Oggetto: Autorizzazione Integrata Ambientale per la Centrale termoelettrica Edipower di Turbigo

Oggetto: CENTRALE di TURBIGO – Riqualificazione ambientale della centrale con trasformazione in ciclo combinato delle sezioni 2 e 4 – Decreto Ministero delle Attività Produttive n° 55/03/2005 del 19/12/2005 e Decreto Ministero dello Sviluppo Economico n° 55/09/2007 del 21/06/2007 – **Modifiche non sostanziali**

Ingegneria e Sviluppo	IMPIANTO : Plant : Centrale di TURBIGO				
	TITOLO : Title : CCGT 400MW FASE 2 MODIFICA NON SOSTANZIALE 01-07-2009				
FOGLIO Sheet 01	Segue FG. Foll. Sheet --	DI Of --	FORMATO Size --	DIS. N. Des. No --	SCALA : Scale :

**Relazione Tecnico-
Ambientale per la Verifica di
non Sostanzialità delle
Modifiche alla Fase II**

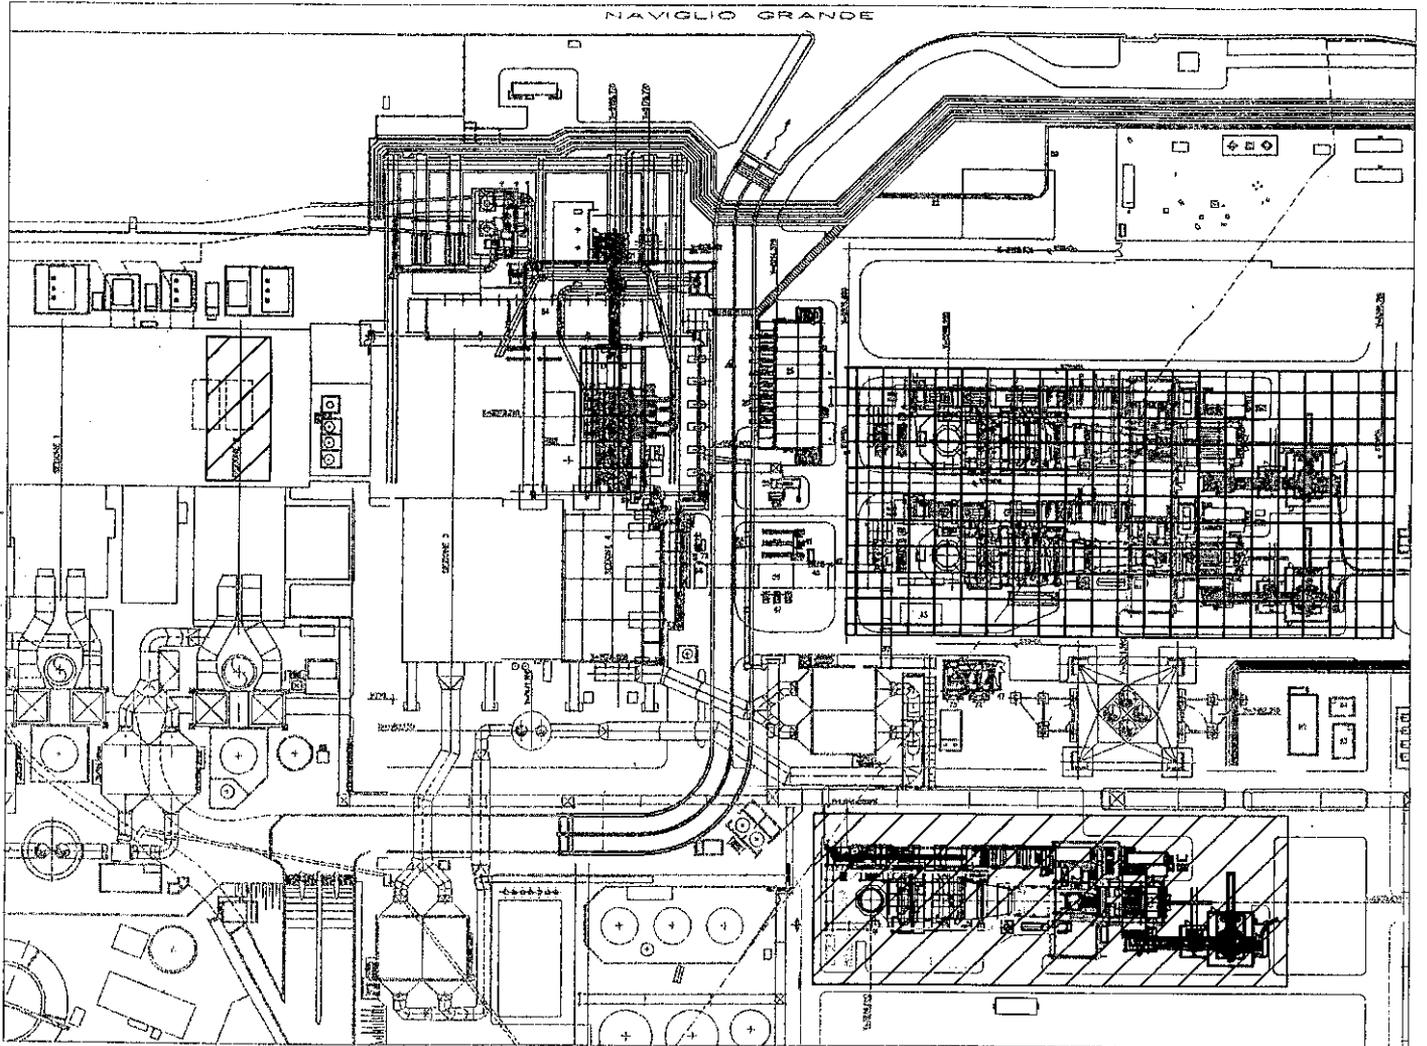
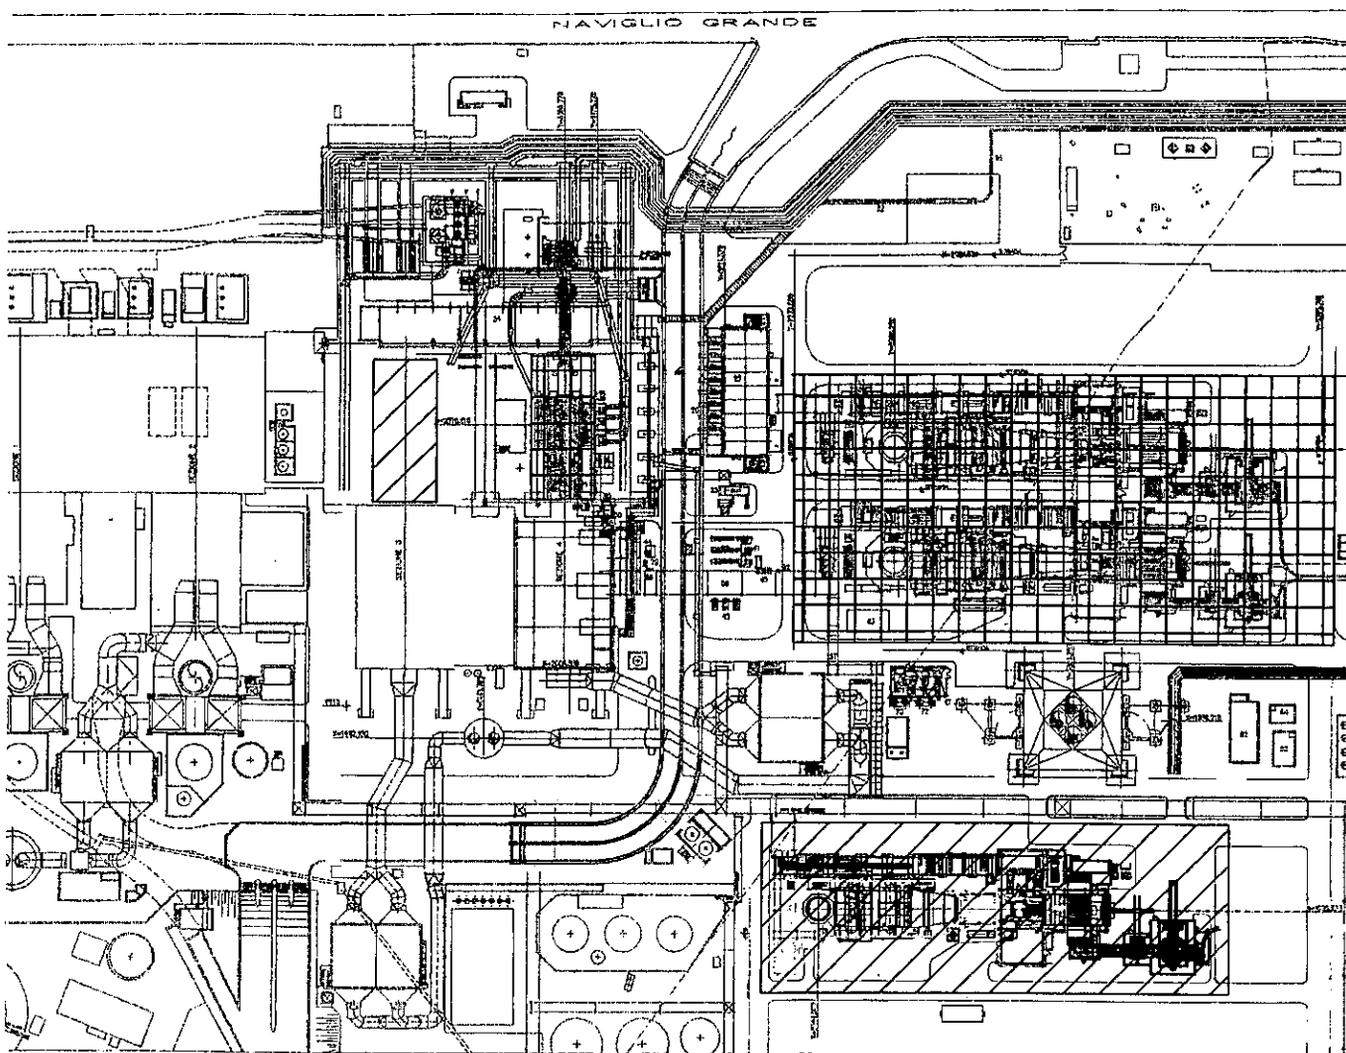
- L'utilizzo nel ciclo combinato di fase 2 della turbina a vapore dell'unità convenzionale TL31 al posto della turbina a vapore dell'unità convenzionale TL21

comunica il cambio di turbina a vapore da utilizzare nel ciclo combinato di fase 2 (da turbina a vapore TL21 a turbina a vapore TL31), quale modifica non sostanziale al progetto approvato con decreto MAP n° 55/03/2005 così come modificato con decreto Ministero Sviluppo Economico n° 55/09/2007 MD e nel contempo

FIGURA 2.2

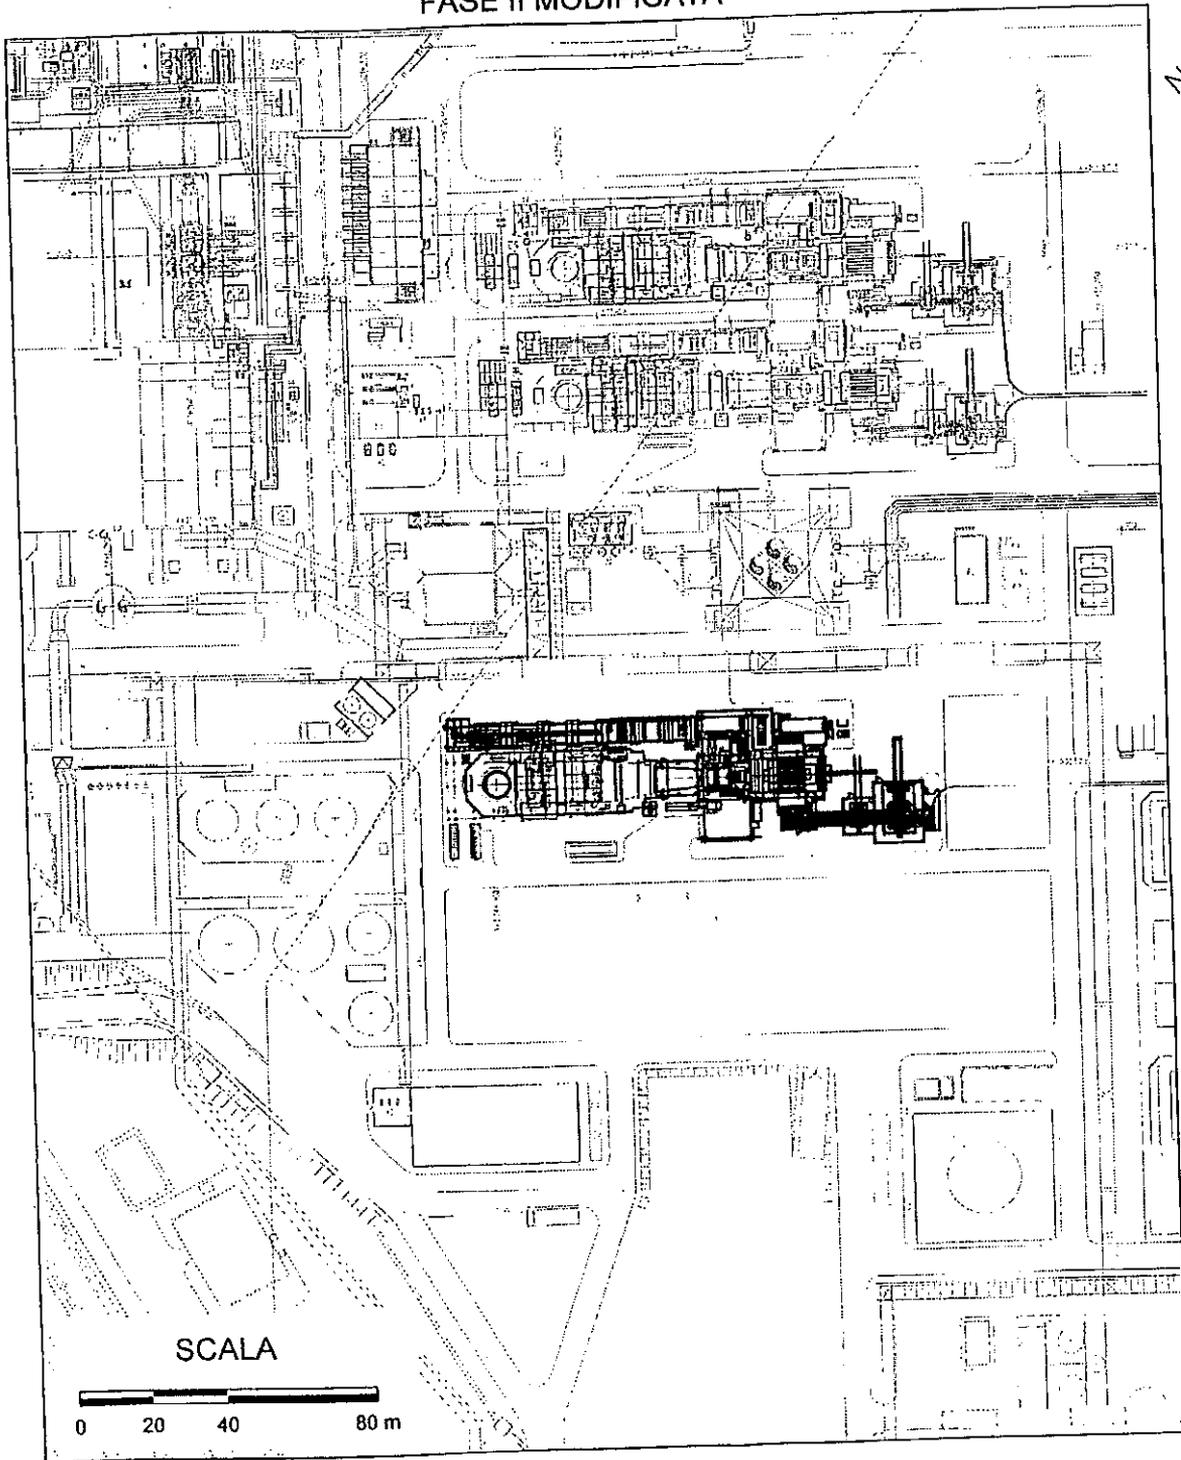
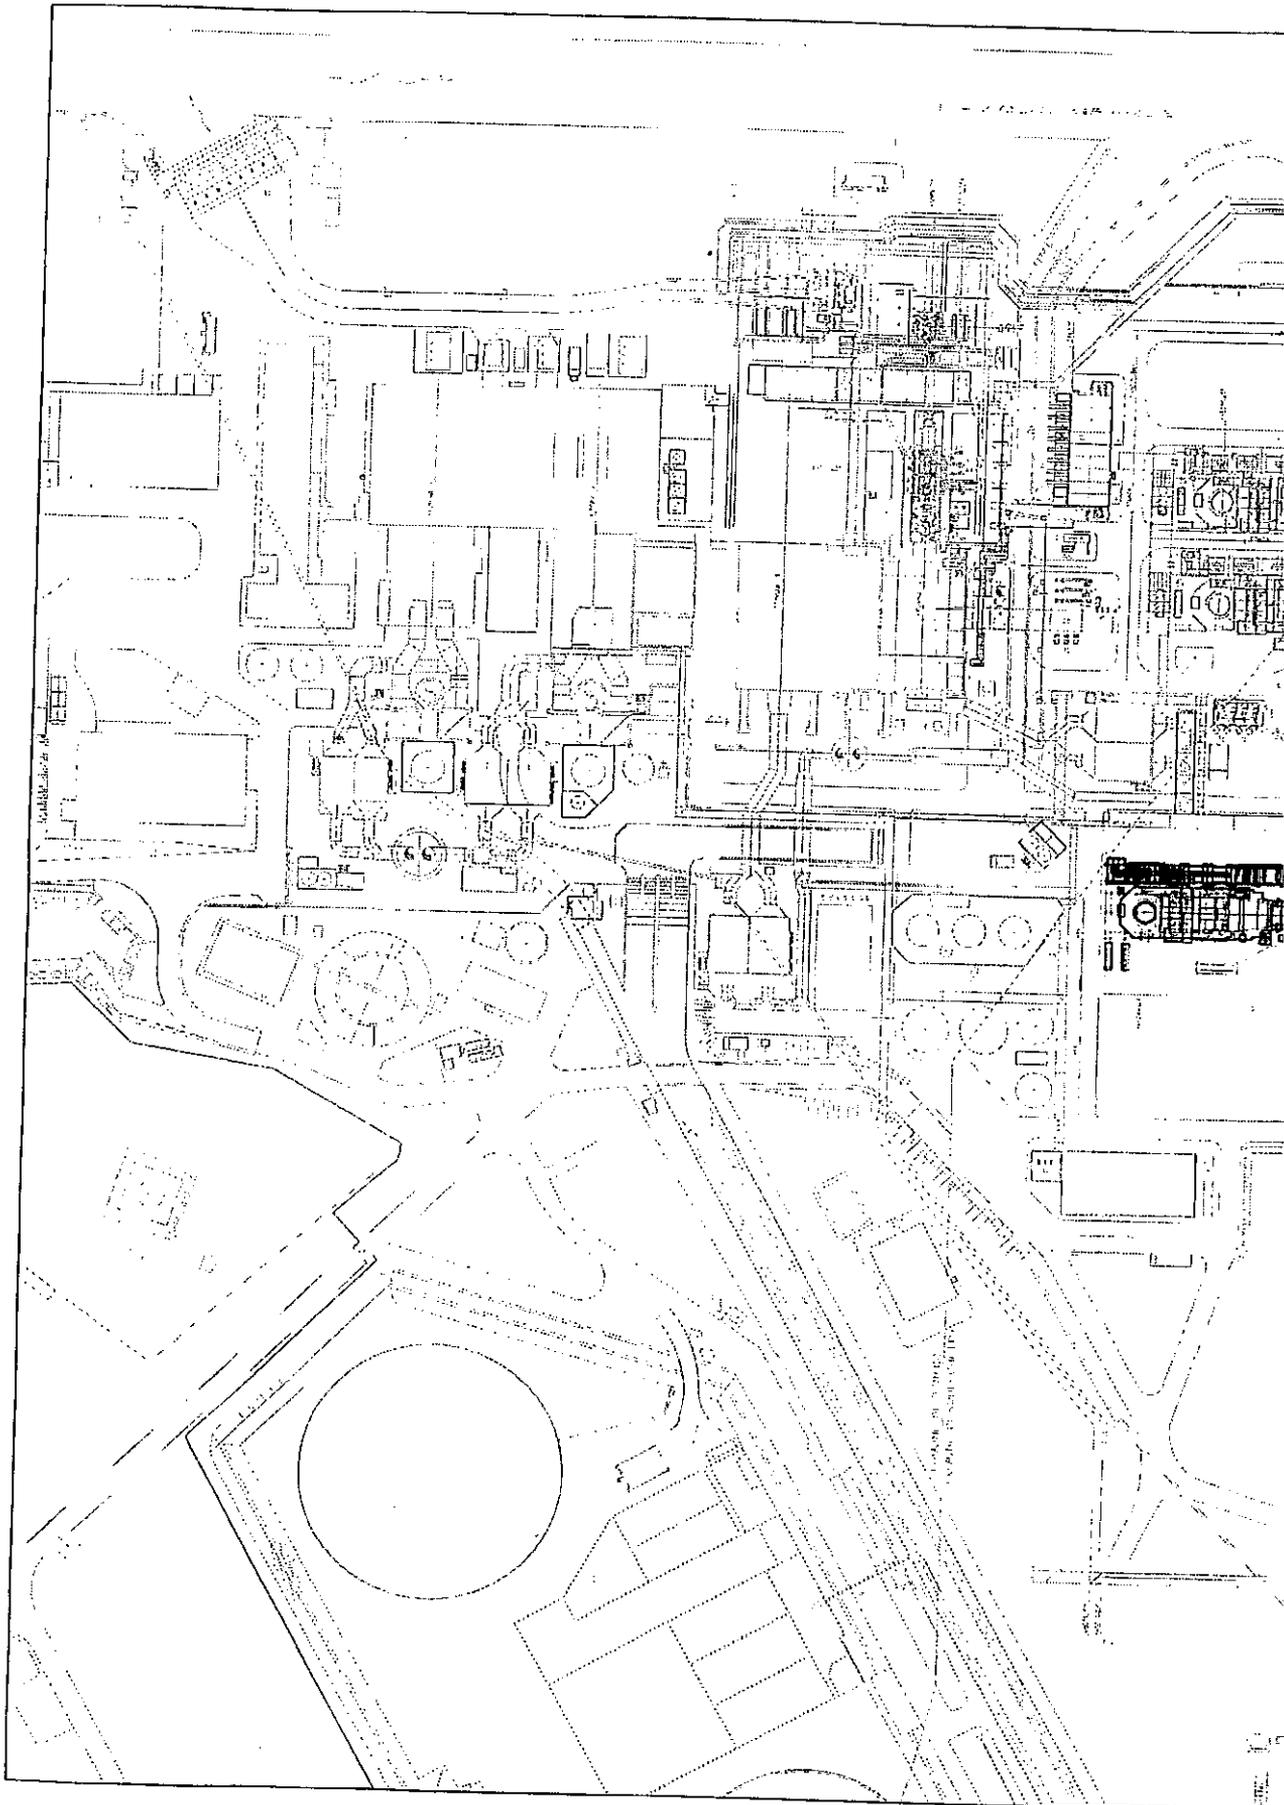
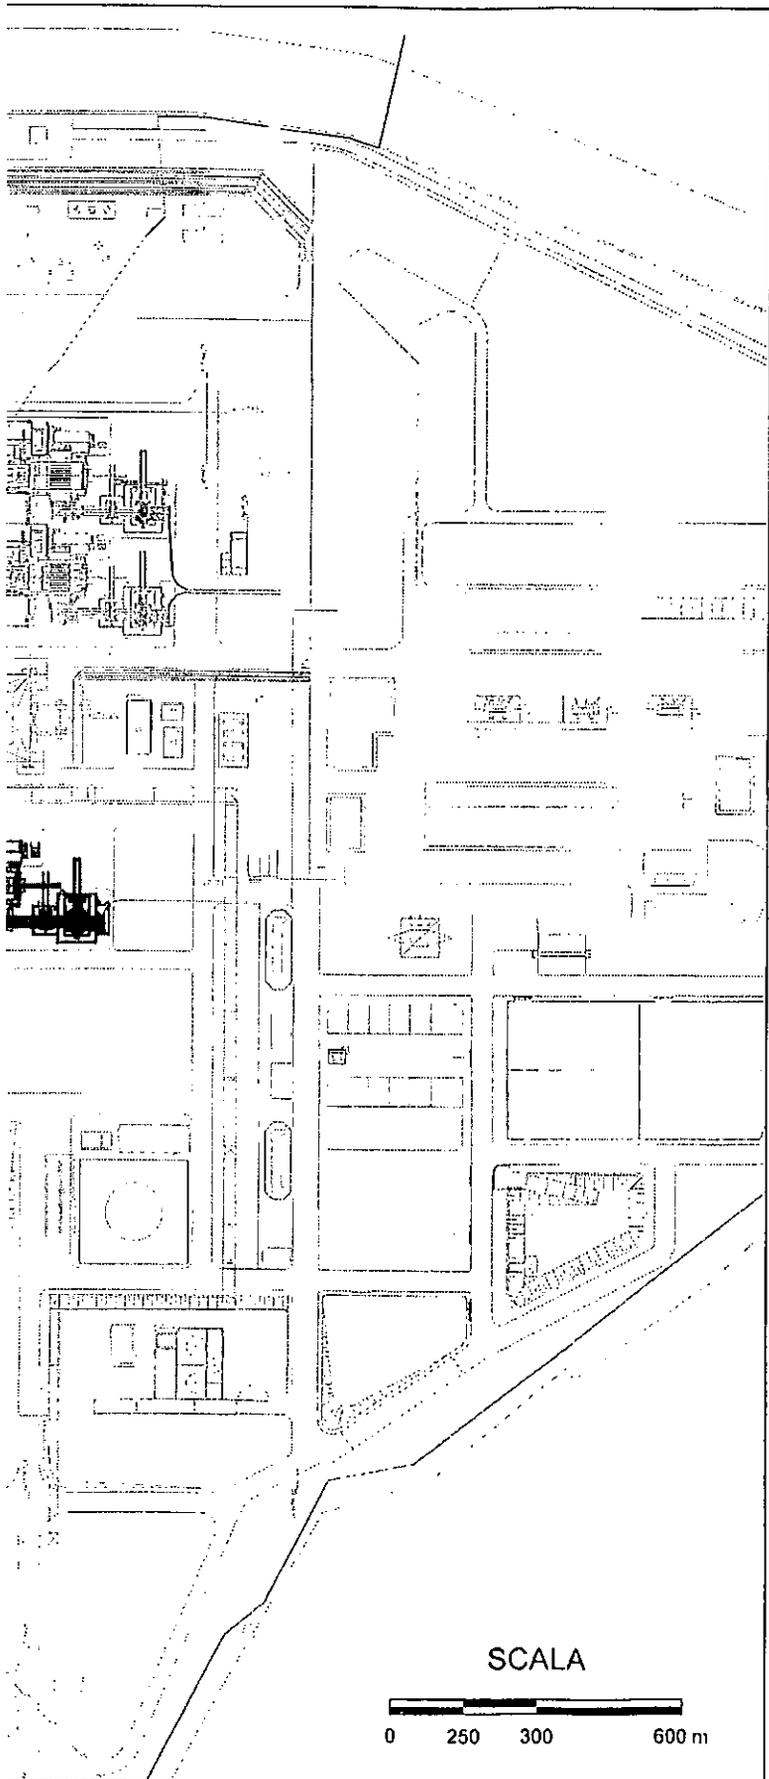
Tale modifica consiste nella ubicazione del turbogas e del generatore di vapore, nonché dei sistemi ausiliari, del nuovo ciclo combinato da 430 MWe nell'area "ex-turbogas" anziché nell'area prossima al canale Naviglio Grande adiacente al ciclo combinato da 855 MWe realizzato in Fase I. Nella Figura 2.2 sono riportate rispettivamente le planimetrie di centrale relative al progetto di *Fase II Autorizzato* (CCGT 430 MWe in area adiacente al Naviglio Grande) ed alla modifica di lay-out (CCGT 430 MWe in area "ex-turbogas" TG50).

La modifica non interesserà le caratteristiche impiantistiche del ciclo combinato da 430 MWe autorizzato in Fase II, fatta eccezione per il tragitto delle tubazioni vapore, che sarà sensibilmente ridotto.

FIGURA 2.3

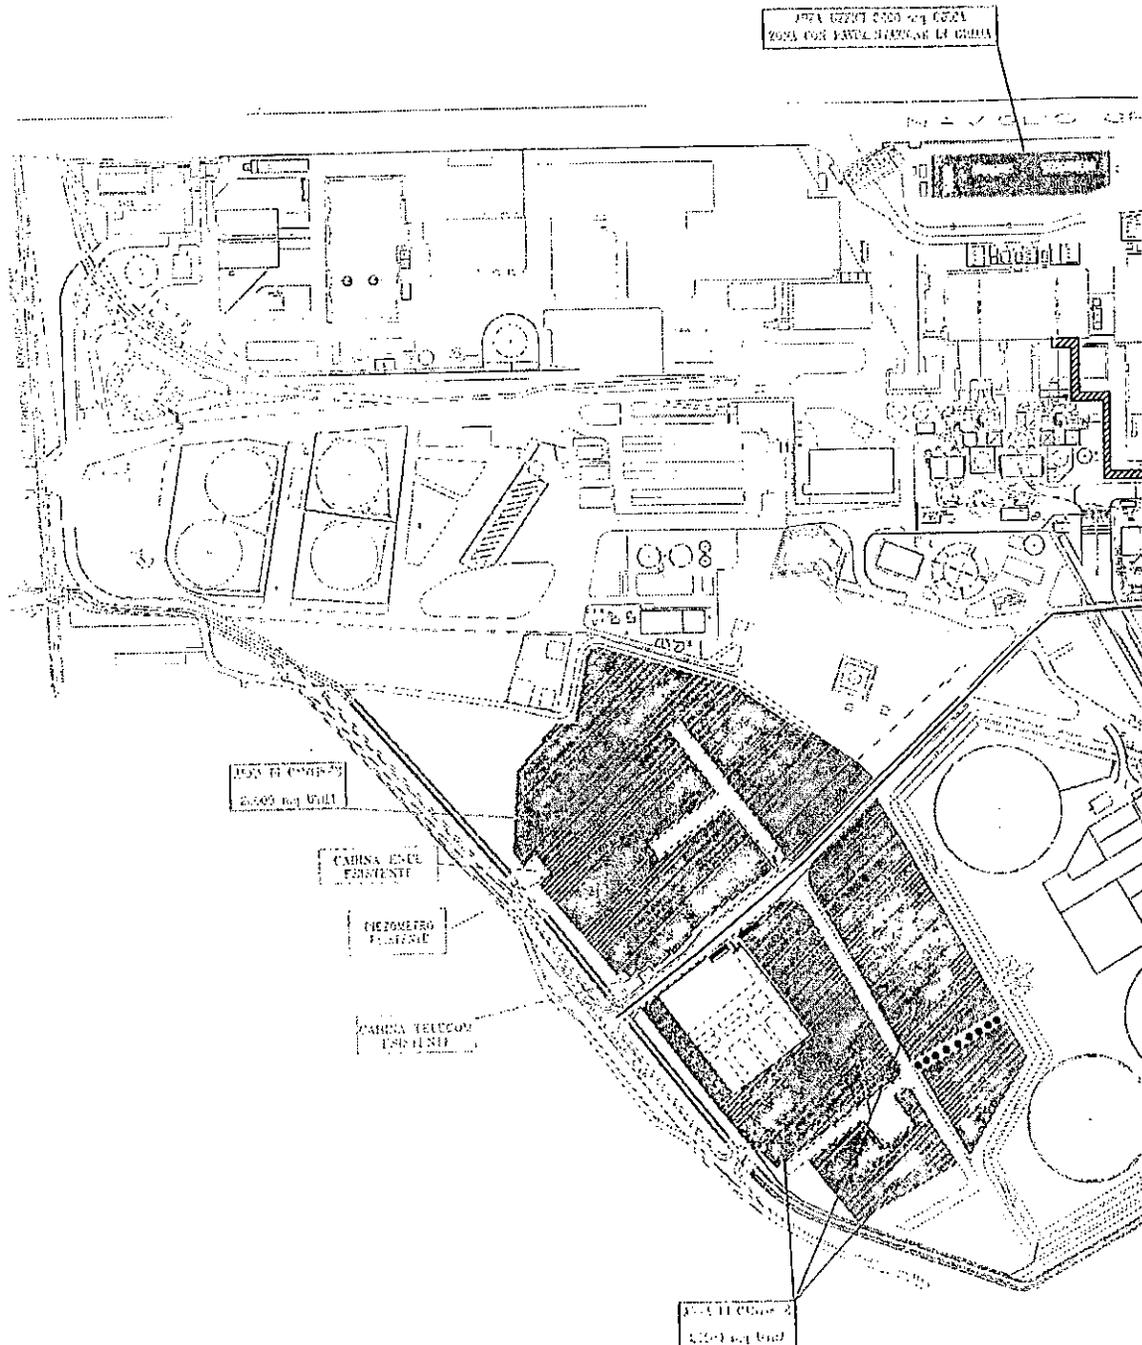
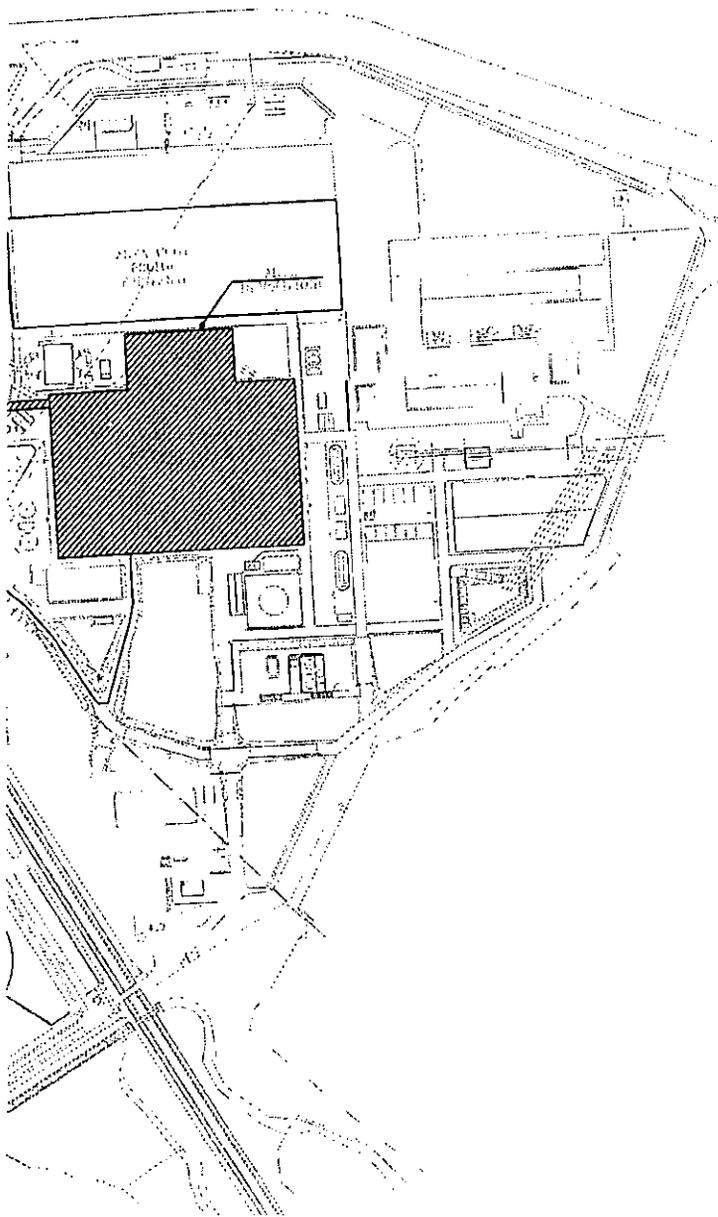
La tipologia di opere civili che verranno realizzate nella *Fase II Modificata* **non varierà** rispetto a quanto previsto nella *Fase II Autorizzata*. Ciò che varierà sarà solo la loro localizzazione, non più nell'area adiacente al Naviglio Grande come da progetto previsto nella *Fase II Autorizzata*, bensì nell'area denominata "area ex-turbogas TG50".
